REGIONE CAMPANIA

Oggetto: Istanza per il rilascio del provvedimento di VIA e del provvedimento autorizzatorio unico regionale ai sensi dell'art. 27 bis del D. Lgs. n. 152/2006

Progetto CUP 8903 – Progetto per un impianto di produzione energetica integrato da realizzarsi nel comune di Castel Volturno (CE) in località Graurinio per una potenza complessiva di 5,995 MWn – 7,69223 MWp

RESOCONTO SEDUTA

6. **Soprintendenza Archeologia, Belle Arti e Paesaggio per le province di Benevento e Caserta – Orientamento Moduli**

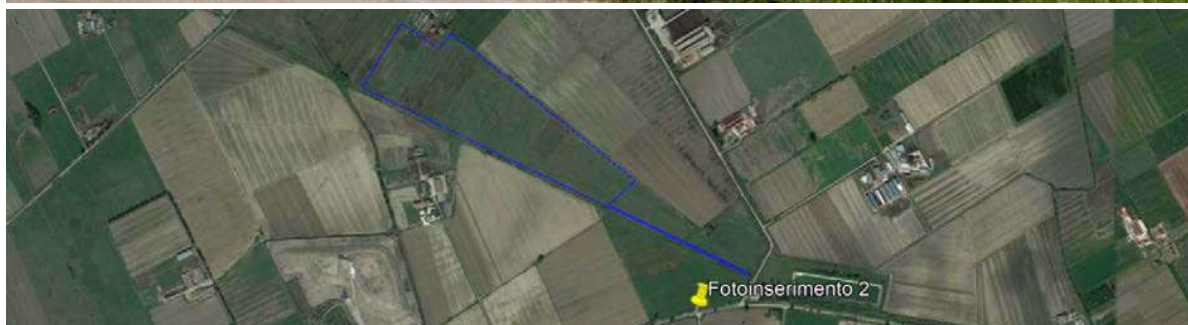
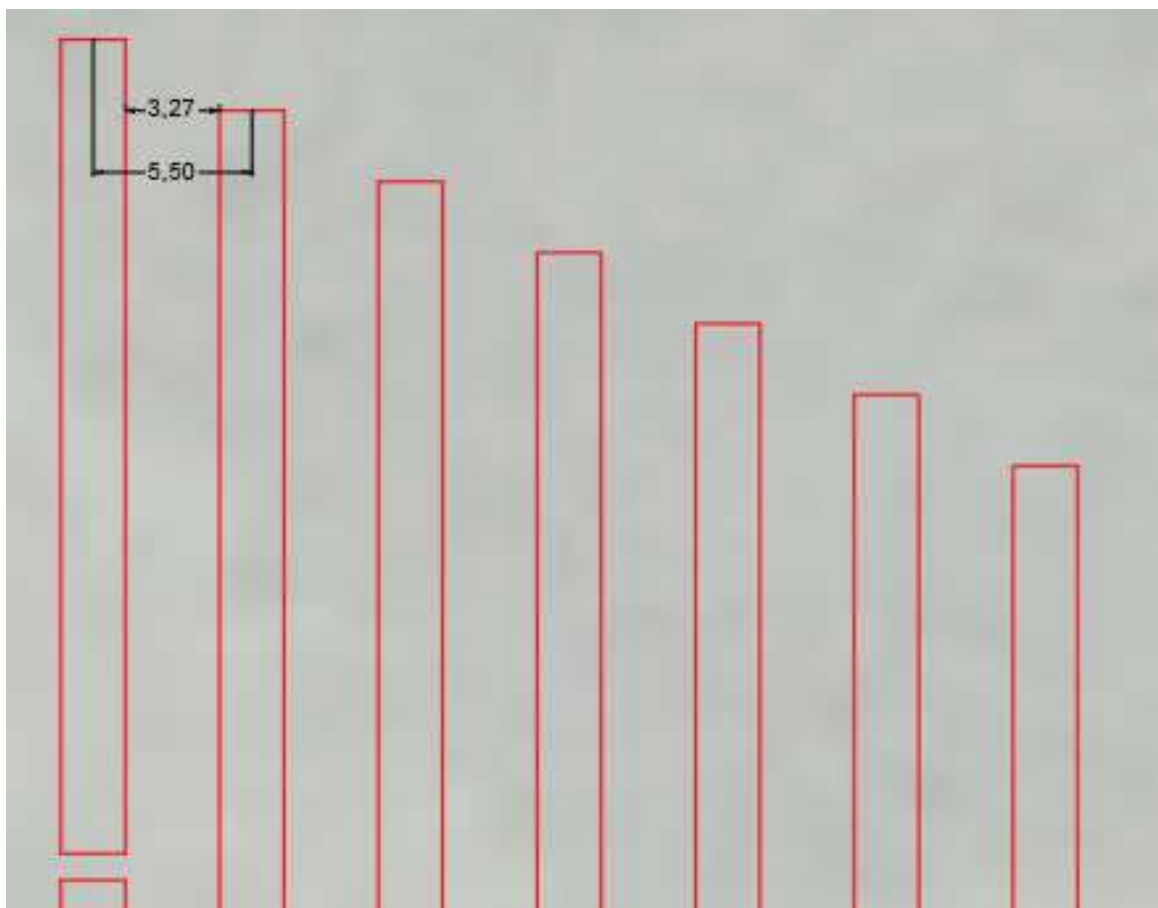
- le strutture a supporto dei moduli fotovoltaici vengano orientate secondo la giacitura dei canali di deflusso delle acque ancora riconoscibili nel terreno evitando livellamenti del terreno che cancellerebbero i segni della bonifica effettuata negli anni '30 del Novecento;

➤ il canale di deflusso delle acque presente nelle immediate vicinanze del terreno è quello riportato nell'immagine seguente e collocato sul lato ovest dell'impianto con direzione di 115° circa rispetto al nord.

Sulla base di strumenti tecnici di comprovata affidabilità utili per la valutazione della producibilità energia annua, l'azimut di 115° delle strutture ad inseguimento monoassiale rispetto all'asse nord-sud (direzione preferenziale per la maggiore producibilità di moduli fotovoltaici installati su tracker monoassiali), comporterebbe un calo di produzione che potrebbe compromettere la fattibilità economica del progetto.

Infine si evidenzia come, al fine di garantire la prosecuzione dell'assetto geometrico del territorio, i pannelli siano stati disposti seguendo la direzione del suddetto canale anziché a scacchiera.

In ultimo, come specificato nelle relazioni tecniche annesse al procedimento, non sono previsti livellamenti del terreno a meno di quelli necessari per la realizzazione dei rilevati di cabine e fabbricati per i fini di sicurezza idraulica.
